**Mission régionale d'autorité environnementale  
ÎLE-DE-FRANCE**

**Avis délibéré  
sur le projet d'aménagement d'un ensemble immobilier  
de bureaux « Hélios II » à Meudon (92)**

**N° APJIF-2022-076  
en date du 01/12/22**

Illustration 3: Réseau des transports en commun à proximité du projet, source : étude d'impact, p. 166.

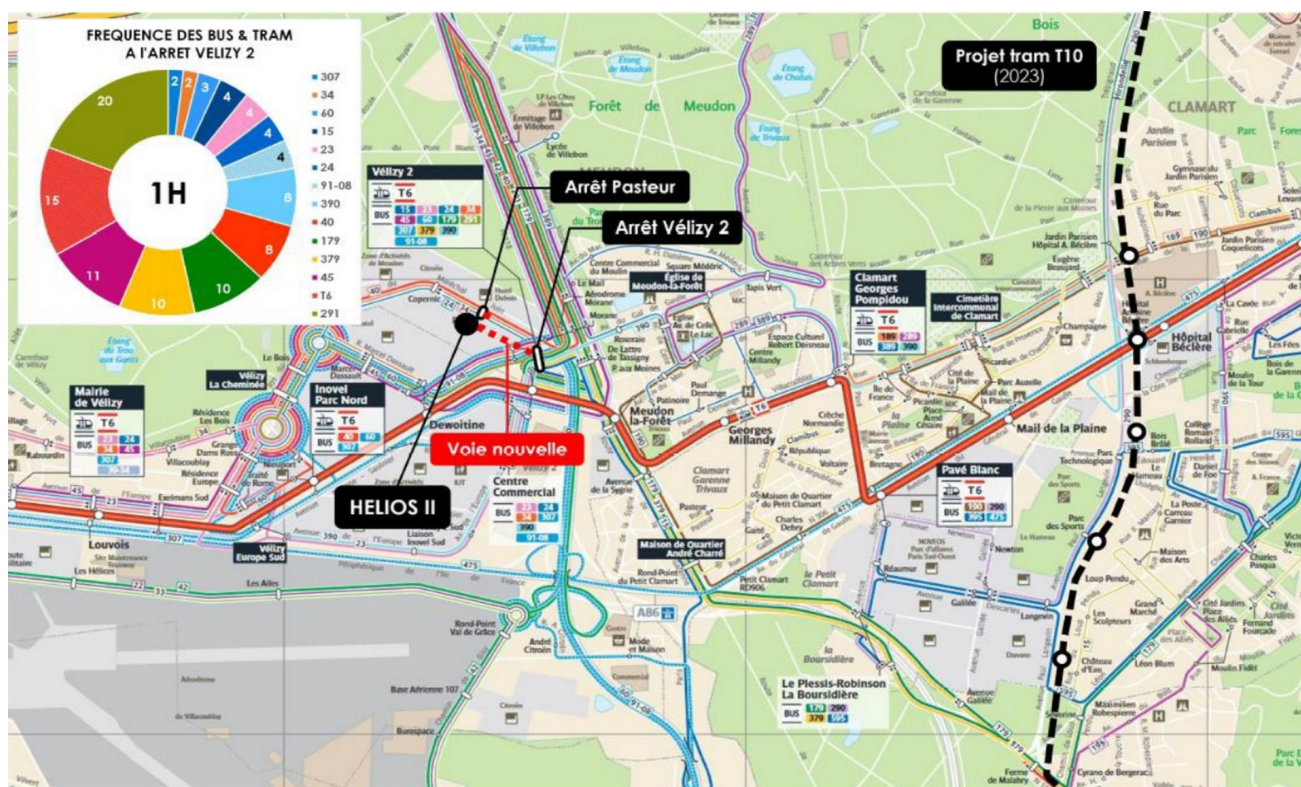
Le dossier fournit une bonne description de la desserte en transport en commun du site, en indiquant les lignes et leur distance au site, la fréquence (quatre minutes en heure de pointe notamment pour le T6), le temps de parcours et les principales connexions avec les gares. Selon le dossier, cette offre permet de rejoindre en moins de vingt minutes le métro 9, le tram T2, le transilien N ainsi que le futur tram T10 en 2023 reliant Clamart et Anthony<sup>5</sup>.

5 Le dossier indique que le futur T10 sera à deux arrêts de « Vélizy 2 » via le T6 (p. 165), or l'illustration 4 (fig. 53, p. 166) montre que le changement s'effectuera au niveau de l'Hôpital Bécclère, distant de six arrêts.

Illustration 5: Carte de schématisation des carrefours, source : DRIEAT

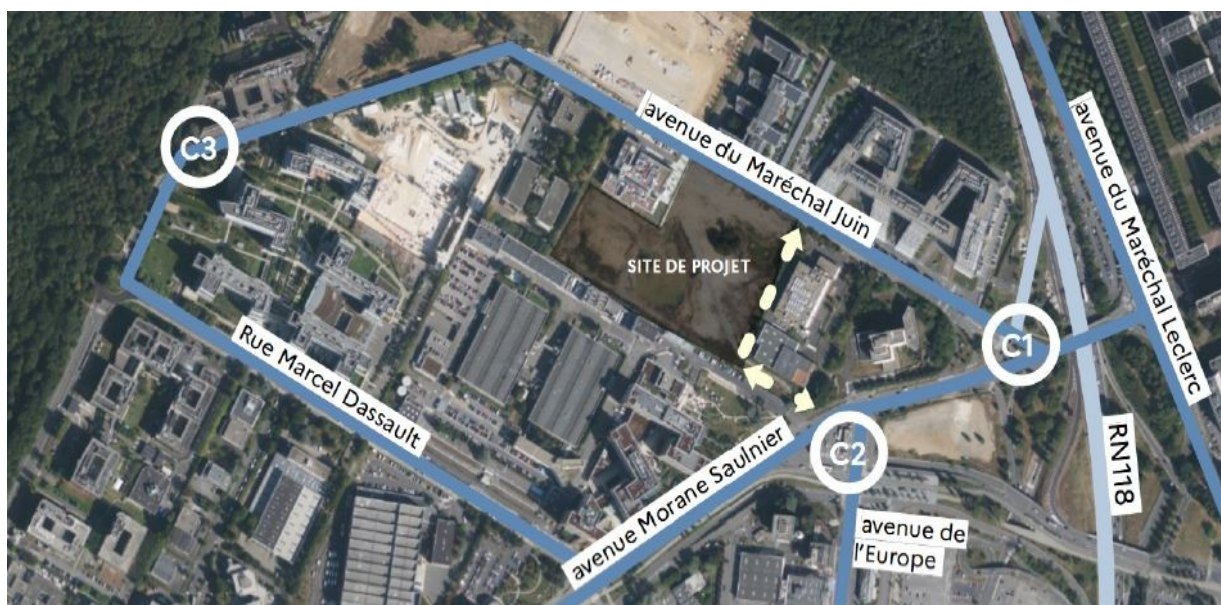
Mais ces comptages datent du jeudi 16 novembre 2017, ce qui est trop ancien pour un secteur ayant subi une reconfiguration importante depuis cette date. Ainsi, elle ne prend pas en compte l'extension du centre commercial Vélizy 2 (52 000 m<sup>2</sup> de surface créée), la création du data center de Bouygues Telecom<sup>9</sup> au nord du site et des bureaux associés ainsi que l'ouverture de l'école Ducasse (qui jouxte le site de projet au nord-ouest du terrain). De plus, seul le carrefour C1 est étudié (et pas les carrefours C2 et C3, cf. illustration 6 ci-dessus).

- actualiser l'étude de trafic sur la base de comptages plus récents (compte-tenu des différences constatées entre l'étude d'impact et d'autres sources consultées par l'Autorité environnementale) et prenant en compte les différents projets connexes réalisés et à venir ;
- préciser les aménagements existants ou prévus à une plus large échelle pour permettre le développement des modes actifs, et les renforcer si nécessaire en lien avec les autorités gestionnaires ;
- décrire plus précisément le taux d'occupation prévu pour les transports en commun en situation avec et sans projet ;
- renforcer la stratégie de report modal proposée pour inciter à l'utilisation de modes alternatifs à la voiture individuelle, en reconsidérant notamment le nombre de places de stationnement automobile et vélo au regard de l'ambition affichée de privilégier les mobilités actives.

Illustration 7: Carte de bruit cumulé de jour au niveau du site de projet, source : Bruitparif 2017, emplacement approximatif du projet indiqué en pointillés.

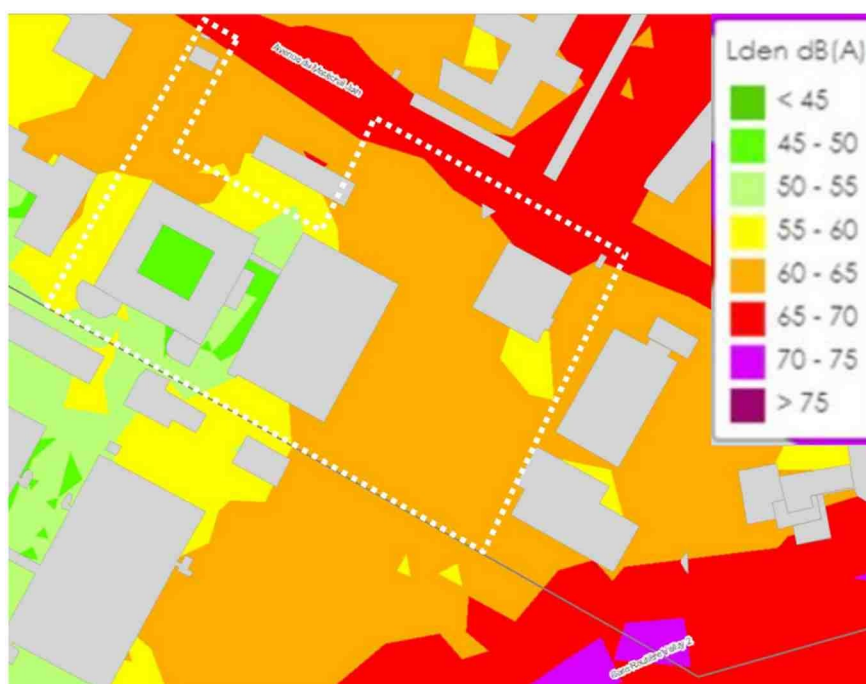
Pour décrire l'état initial relatif au bruit, l'étude d'impact présente, page 125, les cartes de bruit (jour et nuit) mobilisant des données issues de Bruitparif, mais sans indiquer leur date<sup>11</sup>. De plus, elle sous-estime les niveaux présentés dans ces cartes : elle indique qu'ils sont compris entre 55 et 65 dB(A) de jour au lieu de 65-70 dB(A) (cf. illustration 8) et compris entre 50 et 55 dB(A) de nuit, alors que le côté nord est exposé à des niveaux allant jusqu'à 60 dB(A).

11 Elles ne semblent pas correspondre tout à fait avec les cartes actuelles du site Bruitparif.

Le dossier indique qu'une étude acoustique a été réalisée en janvier 2020 (en annexe), faisant état de mesures réalisées in situ sur la journée du 4 juin 2018 (quatre relevés en limite de propriété). Il est indiqué qu'elles ont été réalisées en période d'heure de pointe pour pouvoir ensuite être recalées avec l'étude de trafic et les données de comptage du 16 novembre 2017 (p. 128) via une modélisation. Pour compléter l'analyse acoustique de l'état initial, une mesure a été menée le 18 et 19 janvier 2022 en limite sud-est du projet, relevant un niveau de 52 dB(A) en période diurne et de 46 dB(A) en période nocturne. Or, la localisation du point de mesure ne paraît pas représentative des niveaux d'exposition au bruit les plus élevés qui se trouvent plutôt en limite nord au niveau de l'avenue du Maréchal Juin.

En outre, les données d'appui sont anciennes et donc susceptibles de ne pas être représentatives des niveaux de bruit actuels, qu'elles peuvent sous-estimer.

**(6) L'Autorité environnementale recommande d'actualiser les mesures acoustiques réalisées sur site, de modéliser les niveaux sonores futurs dus au projet sur la base d'une étude trafic également actualisée et de proposer des mesures d'évitement, de réduction, et de compensation en conséquence.**
